Muistutus katusuunnitelmista

1. Aleksis Kiven kadun länsireuna, väli: Puutarhakadusta pohjoiseen, suunnitelma n:o 22723, Tammerkosken kaupunginosassa, TRE:4064/10.03.02/2024.

3. Valssipadonraitti ja Frenckellinpuiston jalkakäytävä ja pyörätie, suunnitelma n:o 22707, Tammerkosken ja Kyttälä A:n kaupunginosassa, TRE: 4436/10.03.02/2024.

Kuva 1 punaisella Tampereen kaupungin ajattelema reitti moottorittomalle ajoneuvoliikenteelle. Sinisellä ajoneuvoliikenteen luonnollinen reitti.

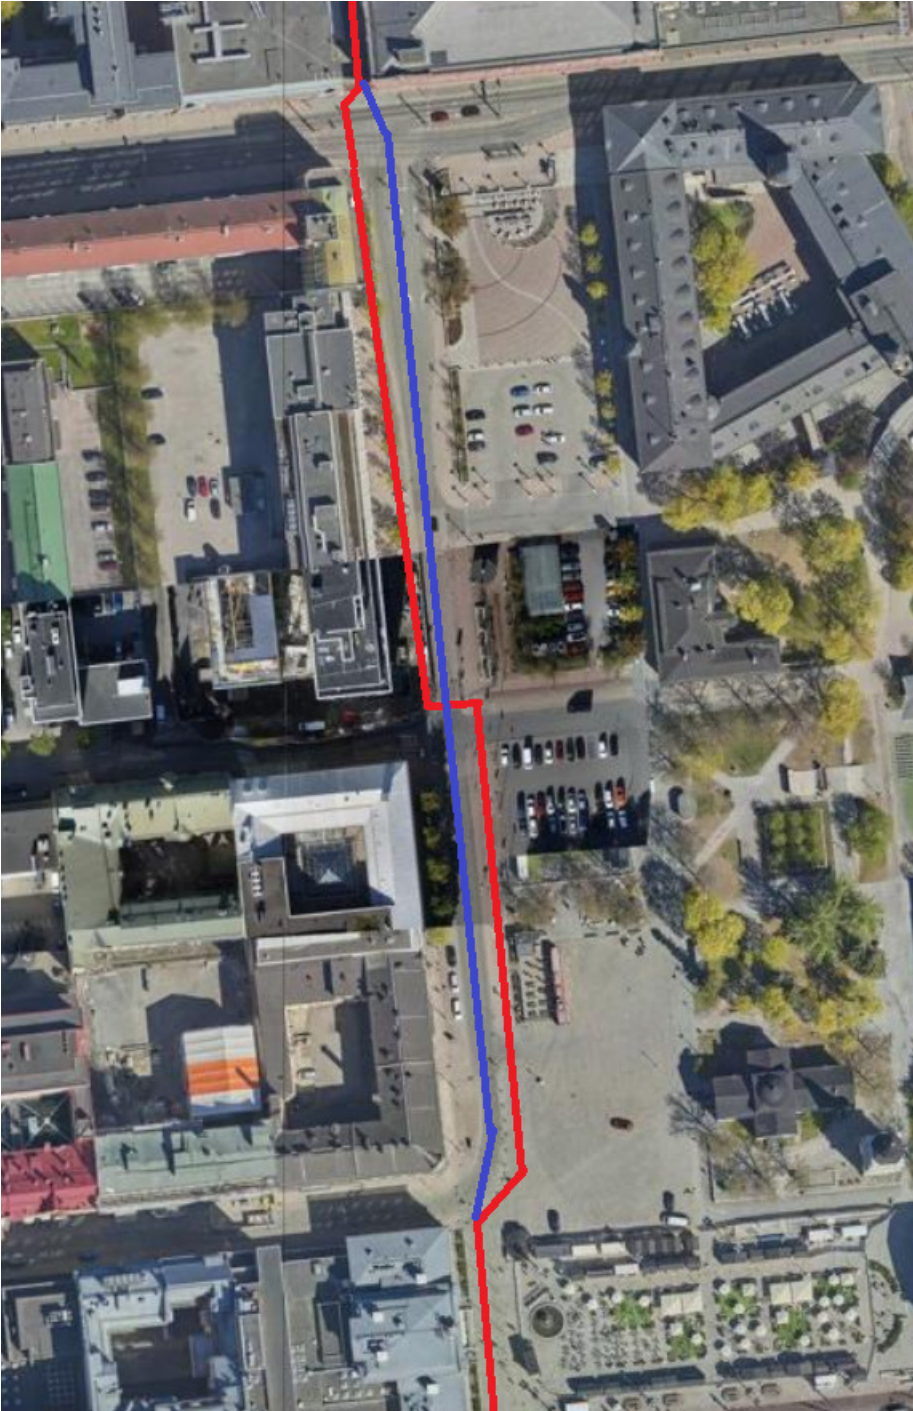
Suunnitelmasta ei selviä perusteluja puoltaan vaihtavalle kaksisuuntaiselle pyörätielle. Tiheästi rakennetulla alueella ei tulisi käyttää kaksisuuntaisia pyöräteitä niiden vaarallisuuden ja huonon ajoratayhdistettävyyden vuoksi. Tiheästi rakennetulla alueella myös käytettävissä oleva tila on rajallisempaa jolloin sitä ei kannata tarpeettomasti tuhjata ajoneuvoliikenteen keskinäiseen erotteluun.

Pyöräliikenne tulisi Aleksis Kiven kadulla ohjata Raatihuoneen edustalta ajoradalle yksisuuntaisin järjestelyin. Aluksi tämän voisi toteuttaa ihan vaikka vain maaliviivoin, kadun liikennemäärät eivät välttämättä edes vaadi rakenteellista erottelua muuta kuin lähellä Satakunnankadun risteystä, tilaa säästyisi lumelle ja katuvihreälle ja kuormausruuduille. Sitten edelleen suunnittelussa tulisi määrittää ajan kanssa laadukas ratkaisu koko välille Hämeenkatu - Satakunnankatu.

Nyt pyöräliikenteen pitäisi ensin Raatihuoneen jälkeen siirtyä oikealle puolen katua ja kohta vaihtaa vasemmalle puolelle katua. Mutkittelusta ja risteilystä aiheutuu useita turhia konfliktipisteitä ja potentiaalisia yksittäisonnettomuuksia liukkaalla pinnalla. Ja tämä esitetään säilytettäväksi. Puuttuu kokonaan visio toimivasta pyöräliikenteen verkostosta!

Kuva 2 Tieliikennelain vastaisesti asetettavaksi ehdotetut H23.1 lisäkilvet

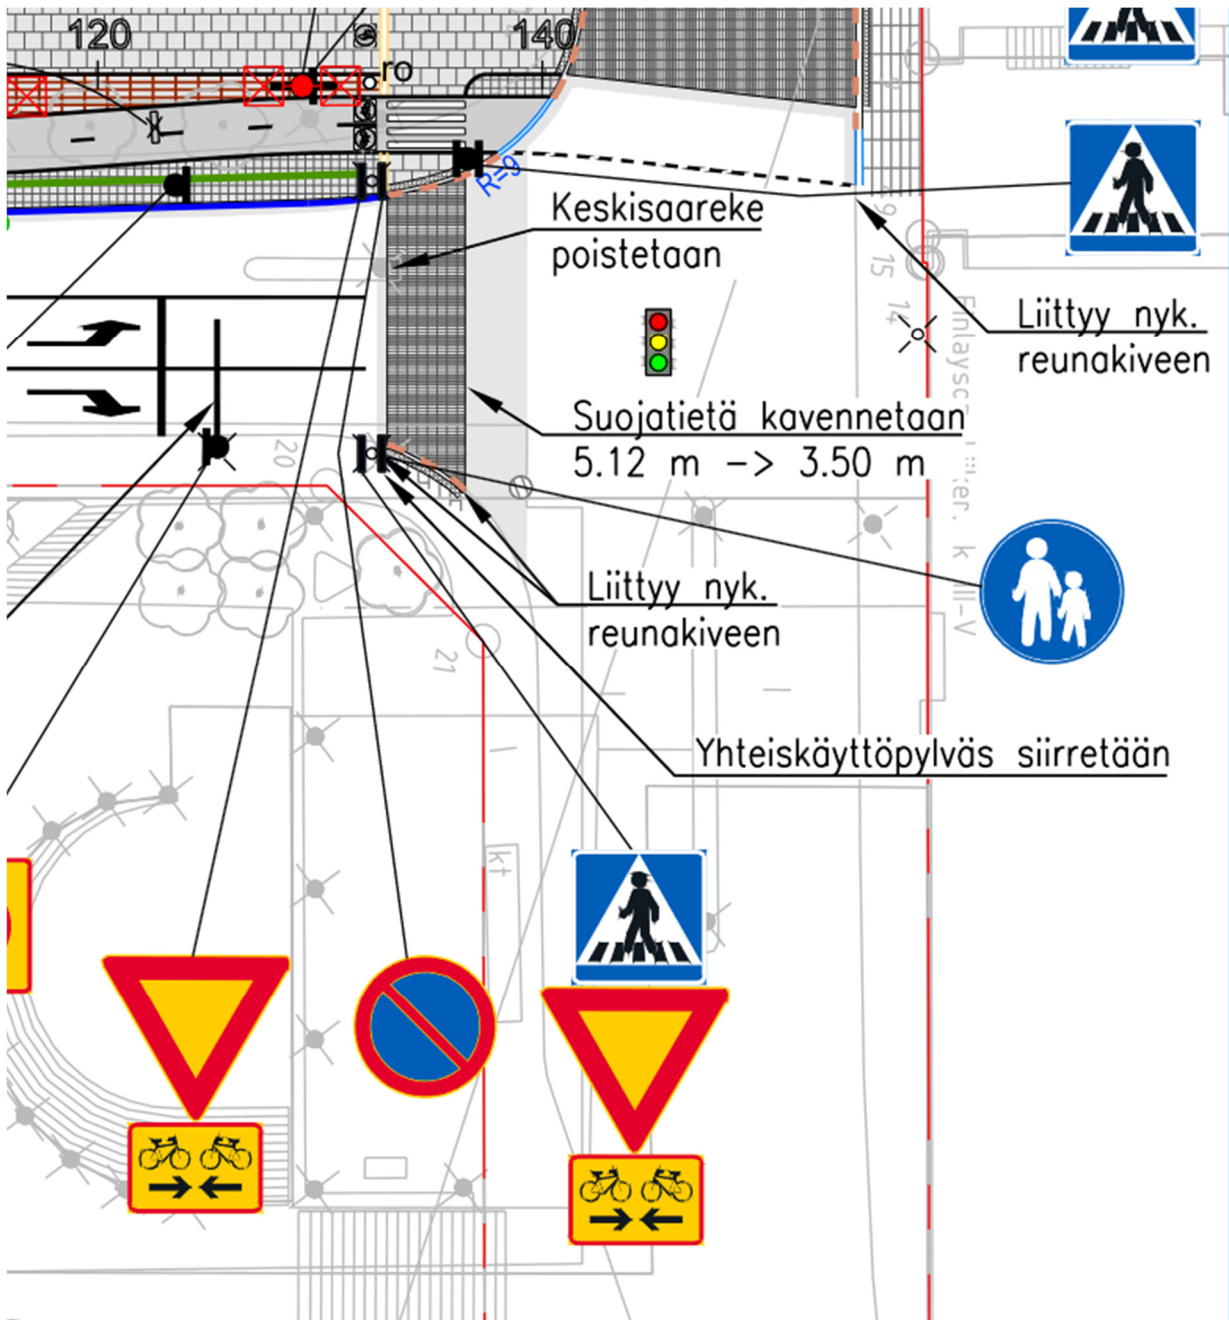
Lisäksi suunnitelmassa on jälleen kerran esitetty käytettävien liikennemerkejä tavalla jota tieliikennelaki ei tunne, tämä on toki jo muodostunut vakiintuneeksi tavaksi Tampereella.

Kuva 4 tieliikennelaissa selvästi todetaan että lisäkilpeä käytetään jos ajosuuntaa risteää kaksisuuntainen pyörätie. Satakunnankadulla on kuitenkin vain jalkakäytävät. Näin ollen tällaista liikennemerkkiä ei tule maastoon asettaa.

Kuva 5 jalkakäytävän ja pyörätien kuivatus on ajateltu tapahtuvan niiden väliseen linjakuivatuskouruun, mutta tämä toimii vain kesäisin.

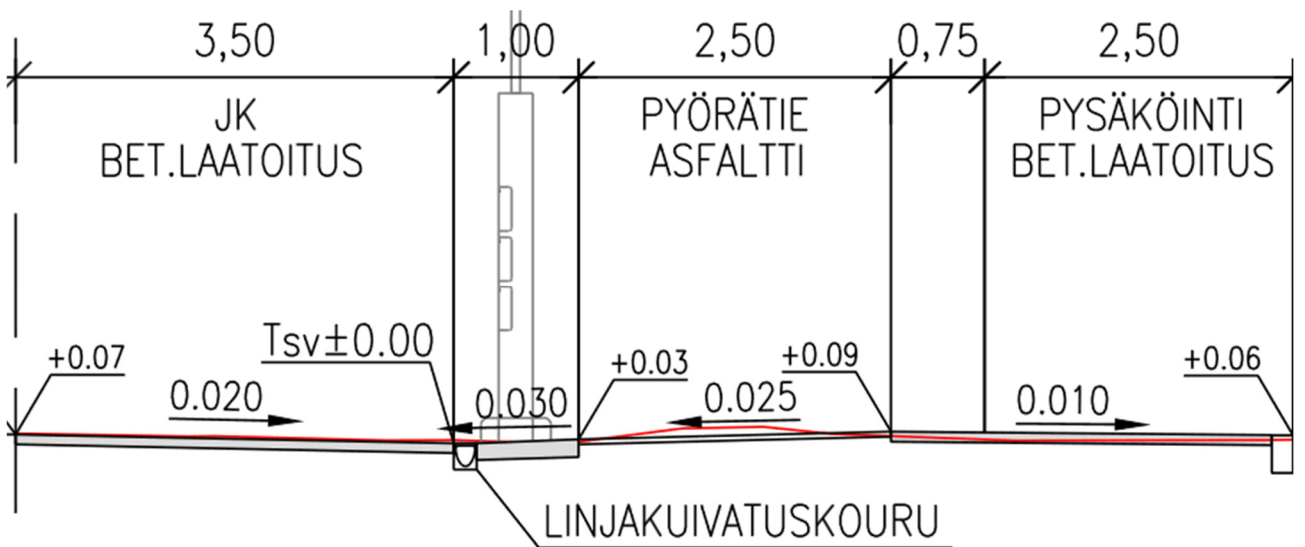
Jalkakäytävän ja pyörätien ympärivuotinen toimivuus lisäksi huolestuttaa. Miten kuivatus saadaan toimimaan talvisin linjakuivatuskourujen ollessa jäässä/polanteen alla? Tähän tarvittaisiin joku tekninen ratkaisu.

Kuva 7 Insinöörinkatu 19 kohdalla on varsin samankaltainen ratkaisu jossa jalkakäytävä ja pyörätie on tukimuurin alapuolella ajorataa alemmassa tasossa ja kuivatuksen on ajateltu tapahtuvan yhden kaivon kautta

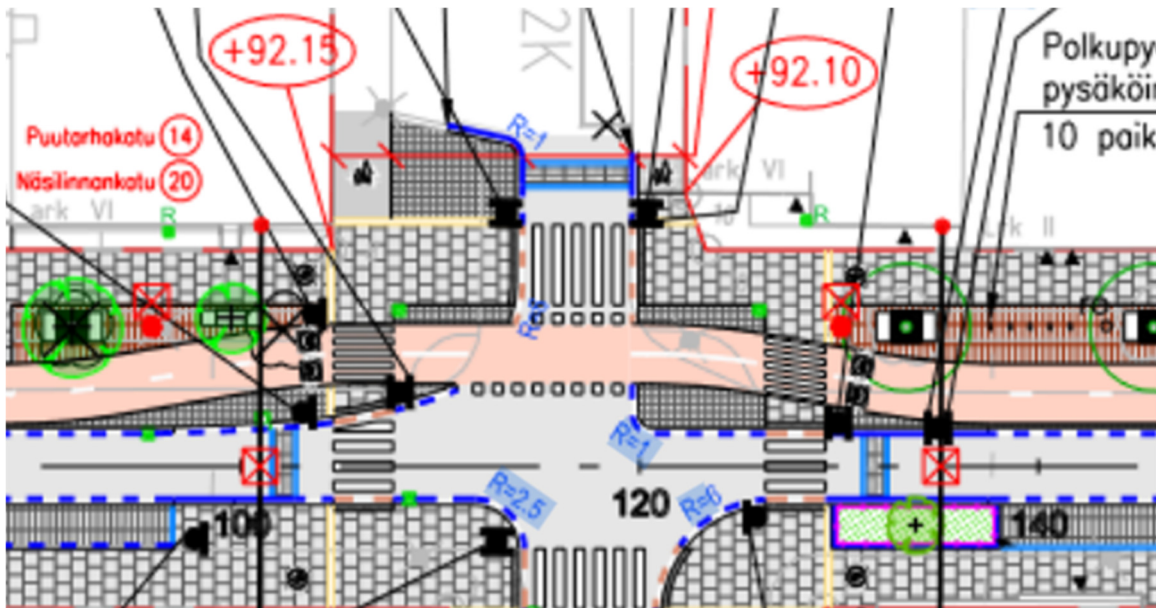
Insinöörinkadun kahden miljoonan euron ”reuna-alueiden” saneerauksessa tätä hyvin samankaltaista paikkaa ja ongelmaa ei edes yritetty ratkaista vaan se jätettiin käyttäjien riemuksi paikalleen, tarkemmin sanottuna tältä osin katua ei edes uudelleenasfaltoitu vaikka Traficom myönsi jostain yhäkin varsin käsittämättömästä syystä hankkeelle Kä(vely)Py(öräily) rahoitusta 1,48 miljoonaa euroa. Miten tällainen tuhlaus vältetään nyt? Eihän samaa virhettä ole varaa ja tarkoituksellista toistaa, vaan siitä pitää oppia?

Kuva 8 ympäröivätkin lumet sulavat notkoon, sohjoontuvat ja jäätyvät. Esteettömyyden erityistason reitistä ja A+ kunnossapitoluokasta huolimatta väylä on käyttäjilleen hengenvaarallinen

Kuva 11 esitetty pyöräliikenteen suunnitteluohjeen vastainen mutkittelu

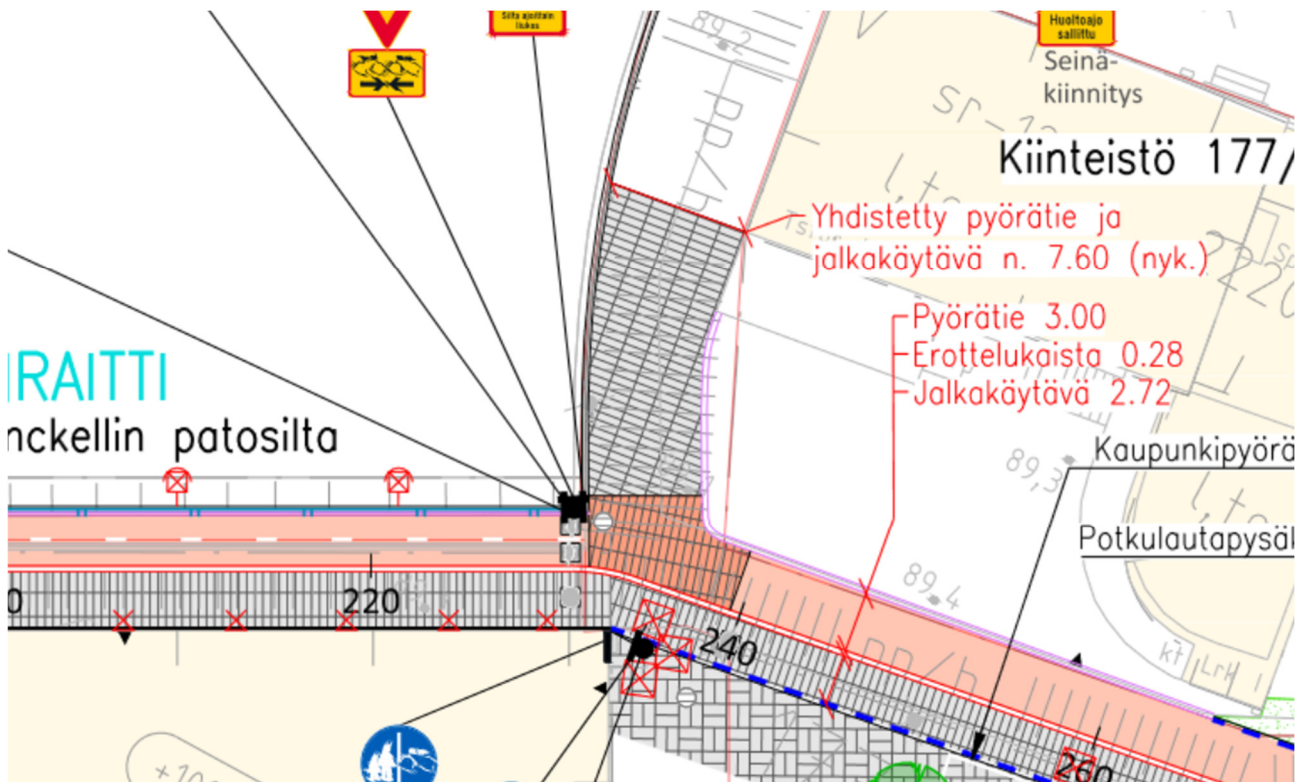
Edelleen pyöräliikenteen suunnitteluohjeen vastaisesti ollaan esittämässä että pyöräliikenne mutkittellee jostain käsittämättömästä syystä Näsilinnankadun risteyksen yhteydessä.

Kuva 12 sillan itäpäähän esitetty kummallinen hetkellinen pintamateriaalin muuttuminen

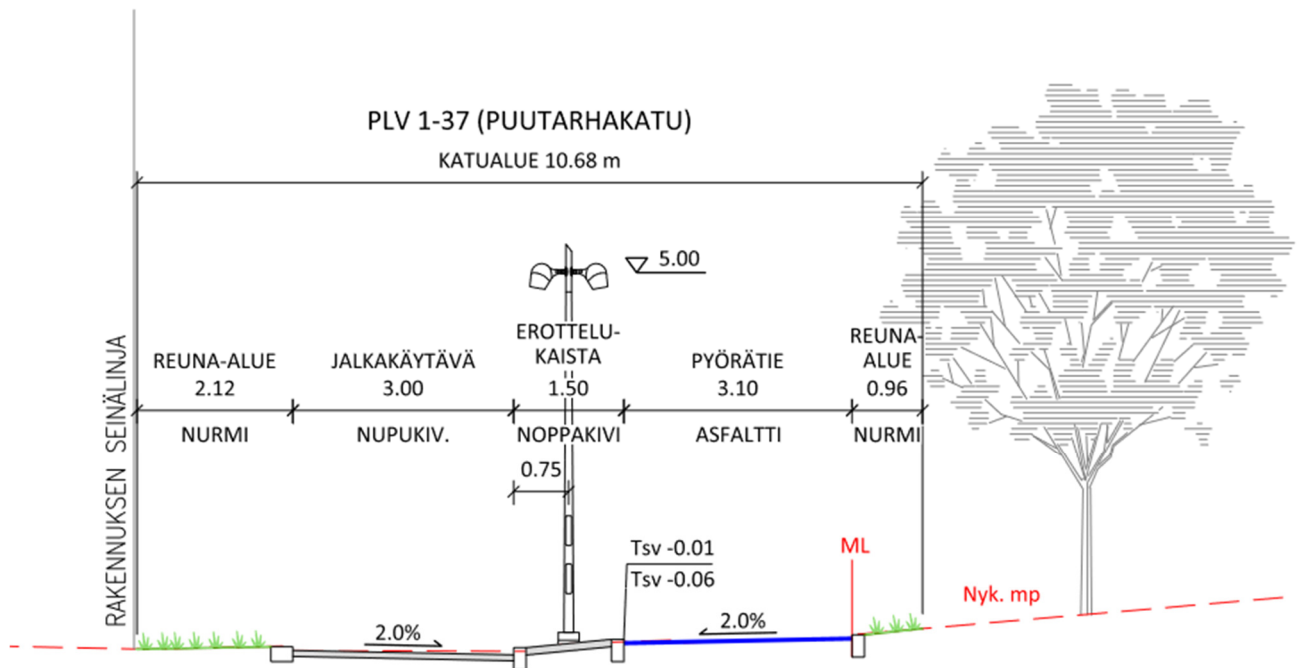
Nähtävästi myös pyörätietä yritetään hetkellisesti häivyttää ja liikenneympäristöä sekavoittaa entisestään katkaisemalla pyörätien asfalttipäällystä sillan itäpäässä. Esitettyä ratkaisua ei voi taaskaan ymmärtää, jos pyöräliikenteen halutaan tässä väistävän jalankulkua niin kohtaa on tehtävä suojatie eikä mitään Tamperelaista erityisratkaisua. Siis joko pyörätie jatkuu kohdassa sellaisenaan asfalttipäällystettynä tai sen selkeästi erottuvan asfalttipäällysteen päälle tehdään selkeä valkoinen suojatie.

Kuva 13 kuivattamattomuutta

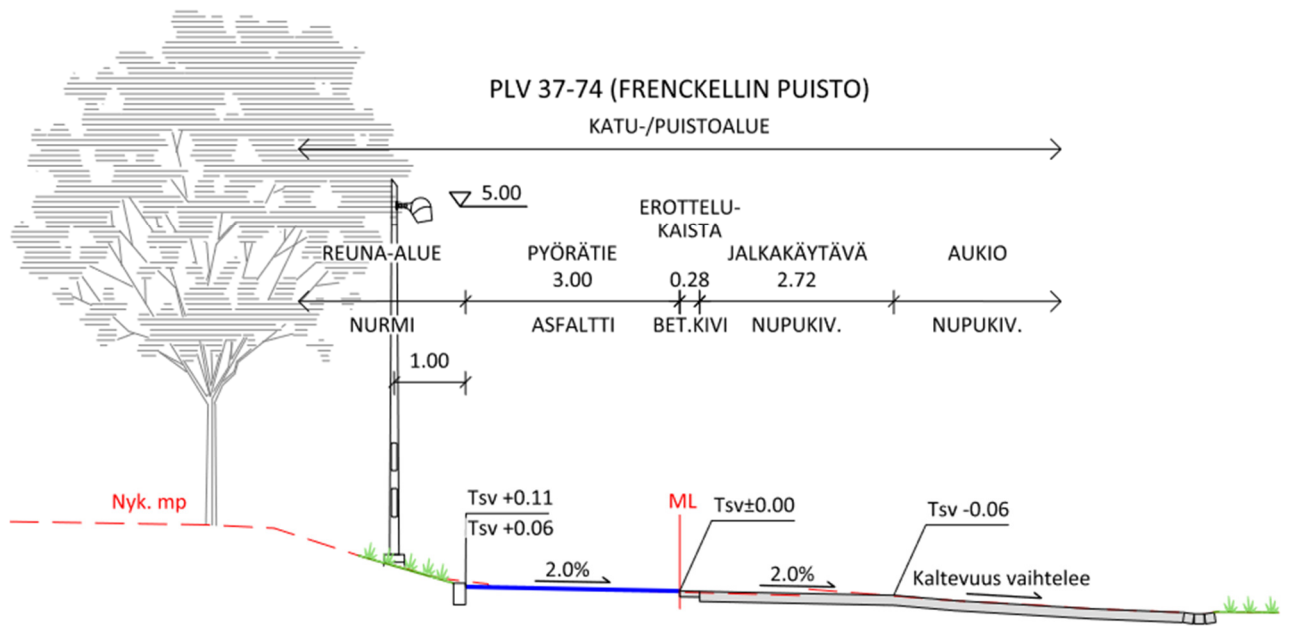
Lisäksi Frenckelinpuistossa ympäristö kuivatetaan edelleenkin pyörätielle laskemalla rinne suoraan siihen kiinni ilman että välissä olisi pienintäkään painannetta. Näin ollen mutkittelevan mäen liukkaus on taattu tuleviksikin vuosiksi.
